**AVIS RELATIF À LA PROTECTION
CONTRE LES EVENTUELS EFFETS NOCIFS ET NUISANCES
PROVOQUÉS PAR LES RAYONNEMENTS NON IONISANTS
GÉNÉRÉS PAR DES ANTENNES ÉMETTRICES STATIONNAIRES**

Commune : HERON - Exploitant : PROXIMUS

Référence exploitant : 85COU_01

Rapport n° 5034 / 2023

Figure 1 : Vue en plan des lieux de séjour et des points de contrôle

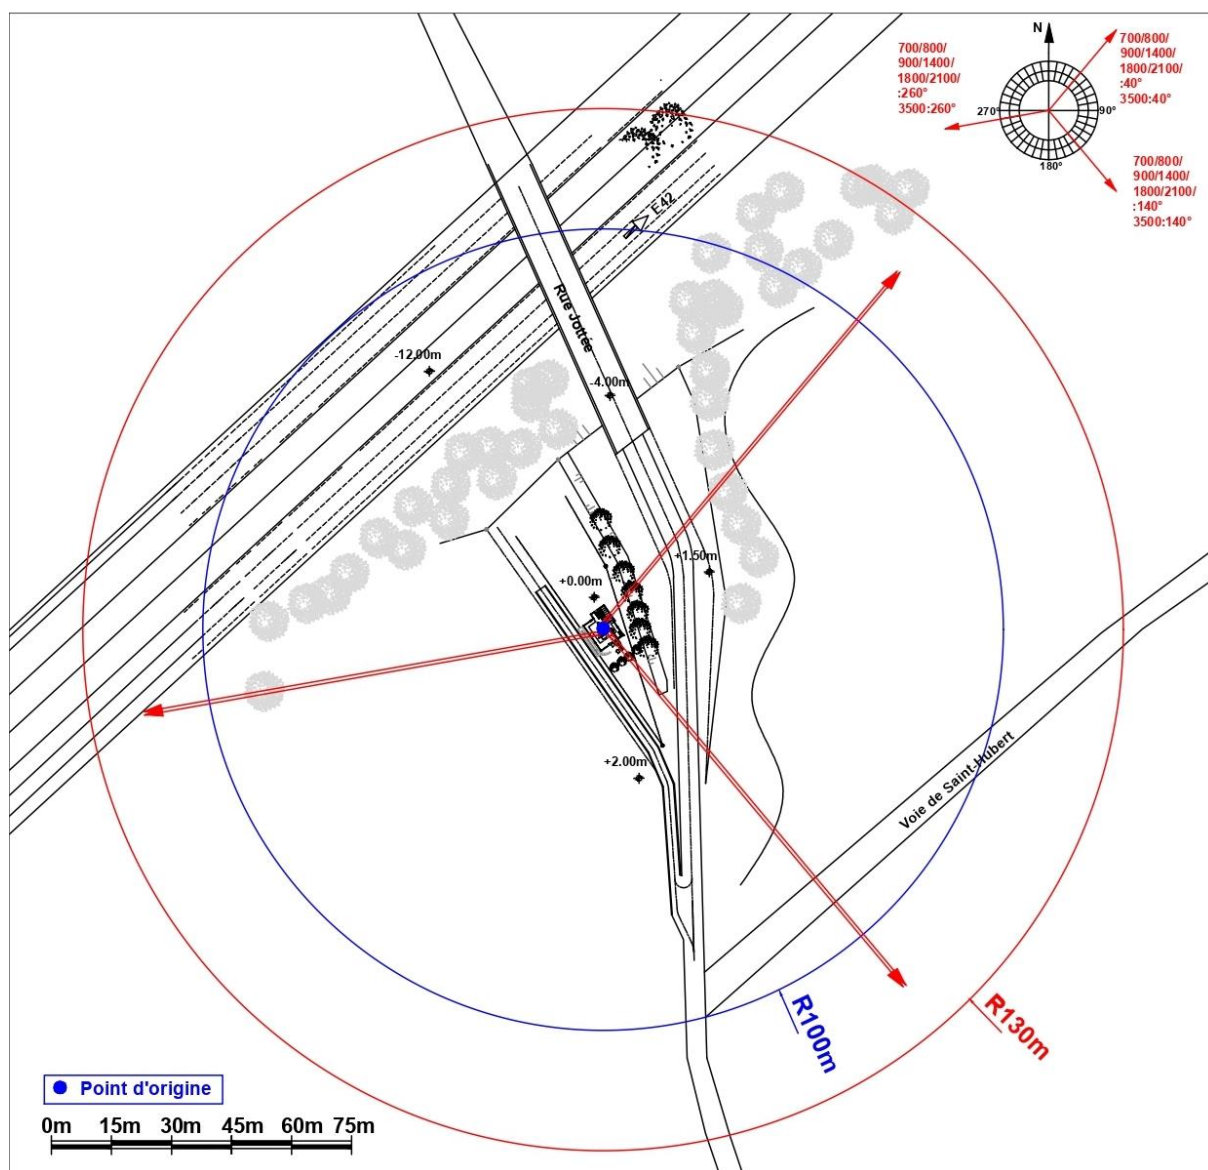
En ce qui concerne les antennes de l'installation mentionnées dans le tableau 1, la distance maximale à laquelle la limite pourrait être atteinte, à l'extérieur, est égale à 78,2 m. S'il n'y a pas de LS à une distance inférieure, les antennes respectent forcément la limite d'immission.

Dans le cas des LS situés à l'intérieur des bâtiments, une atténuation d'obstacle est prise en compte et il en résulte que la distance maximale à laquelle la limite pourrait être atteinte se réduit à 55,4 m.

Figure 2 : Vue en plan des installations d'antennes dans un rayon de 300 mètres autour de l'installation faisant l'objet de la demande d'avis

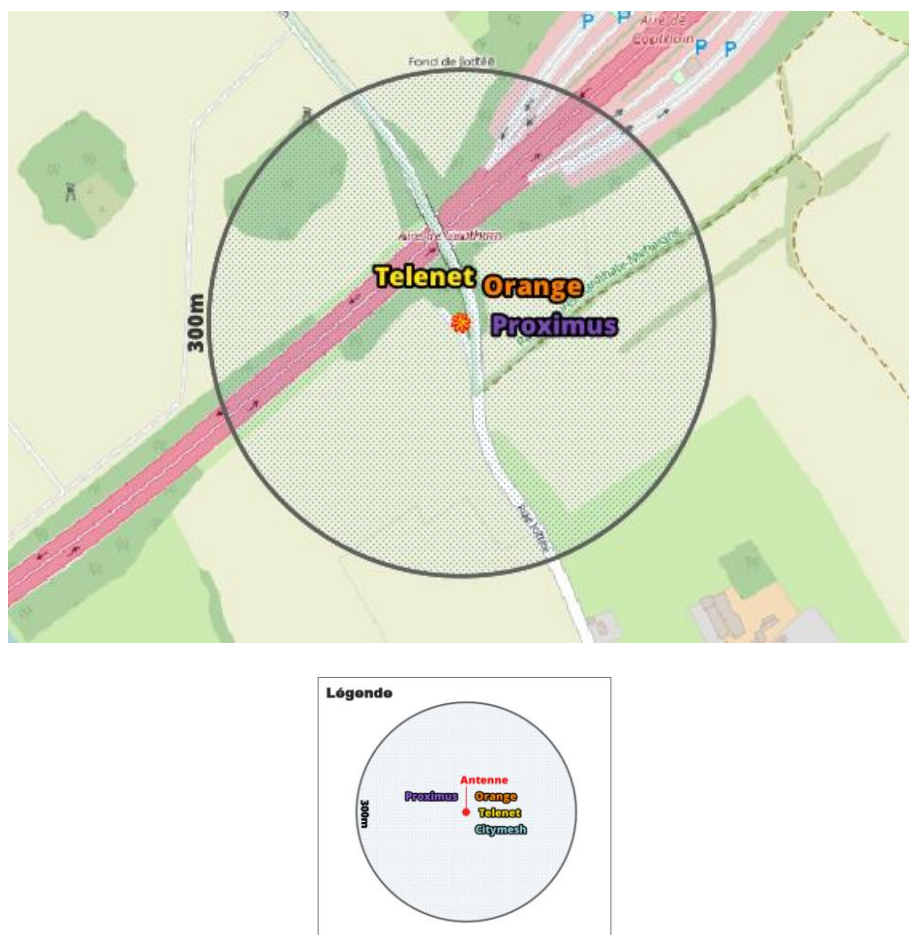
Compte tenu du nombre d'installations localisées dans la figure 2, il apparaît que l'intensité du rayonnement électromagnétique généré, dans les lieux de séjour situés à proximité de l'installation référencée dans le paragraphe 2, par l'ensemble des antennes émettrices stationnaires de l'ensemble des exploitants du même site d'antennes émettrices stationnaires respecte la limite fixée à l'article 4, § 2 du décret.
